都市計画の変更に関する説明会

令和8年1月14日（水）19時～
新城市役所 本庁舎 4階会議室
愛知県新城設楽建設事務所道路整備課
新城市建設部都市計画課

（変更前）東三河都市計画道路3・3・202号栄町線（新城市決定）

（変更後）東三河都市計画道路3・5・82号栄町線（愛知県決定）

《参考計画平面図》

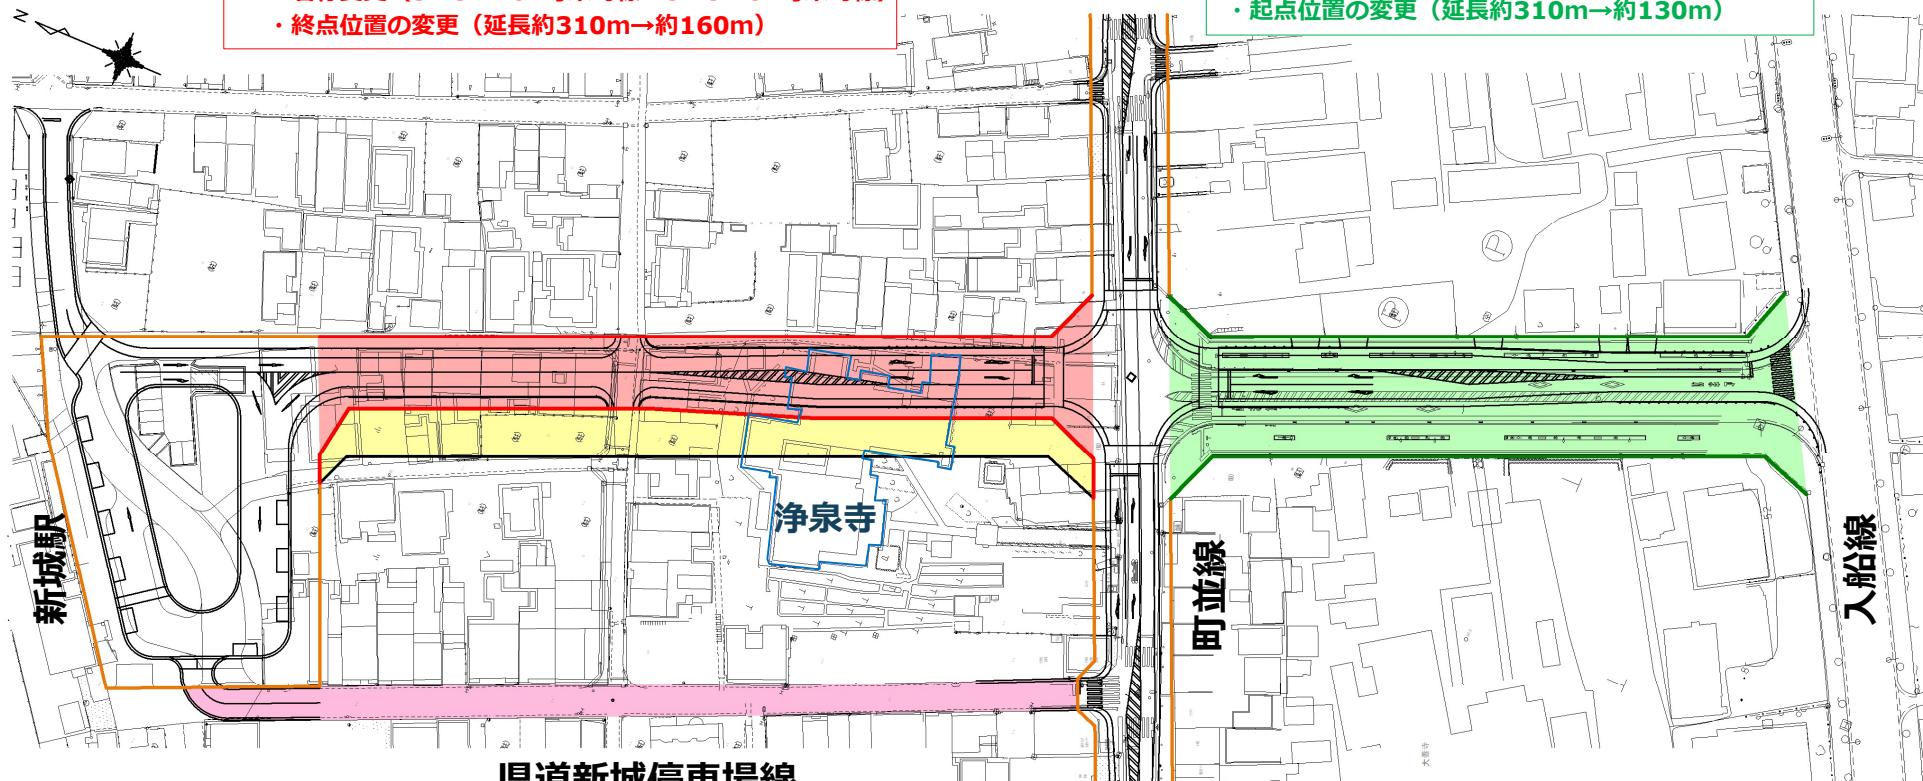
3・5・82号 栄町線（県決定）

- 一部区間の区域変更
(中心線形・幅員25m→15m(交差点部17m))
- 名称変更（3・3・202号栄町線→3・5・82号栄町線）
- 終点位置の変更（延長約310m→約160m）

3・3・203号 亀姫通り線（市決定）

- 名称の変更
(3・3・202号栄町線→3・3・203号亀姫通り線)
- 起点位置の変更（延長約310m→約130m）

《標準断面図》

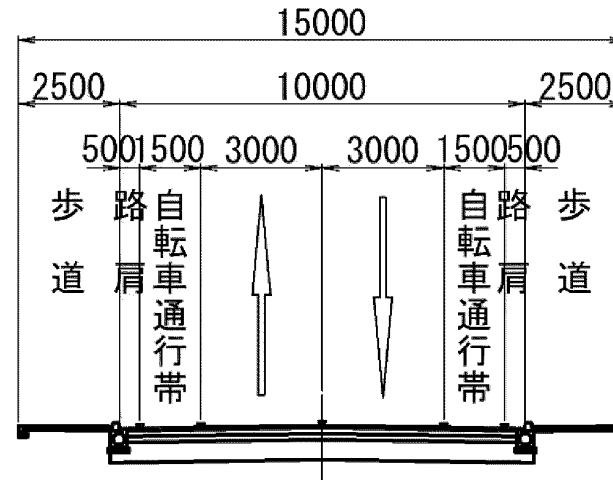
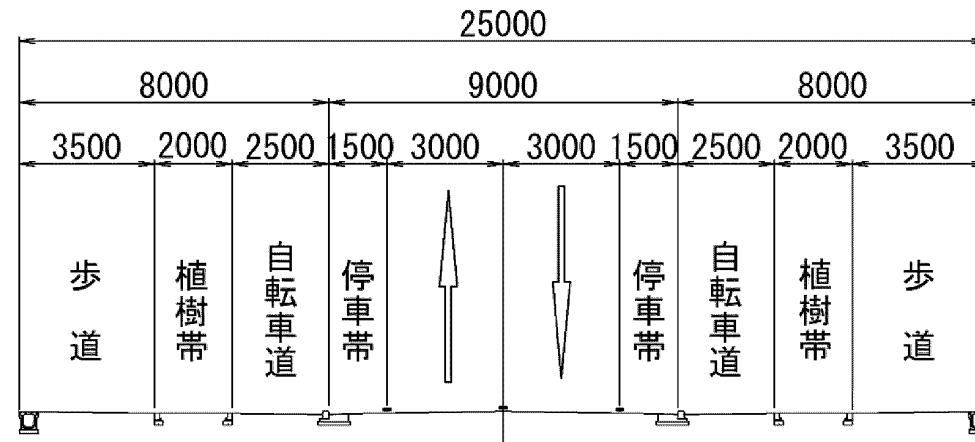
(変更後) 都市計画道路3・5・82号栄町線

(変更前) 都市計画道路3・3・202号栄町線

《一般部》

変更後
15m

変更前
25m

《標準断面図》

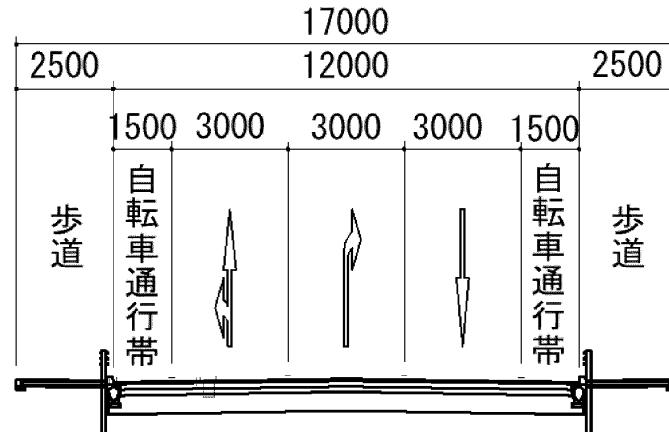
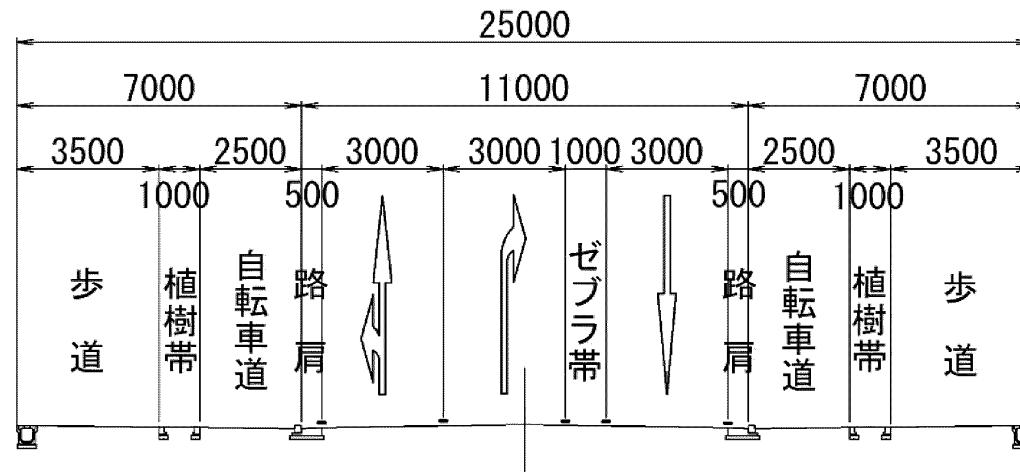
(変更後) 都市計画道路3・5・82号栄町線

(変更前) 都市計画道路3・3・202号栄町線

《交差点部》

変更後
17m

変更前
25m
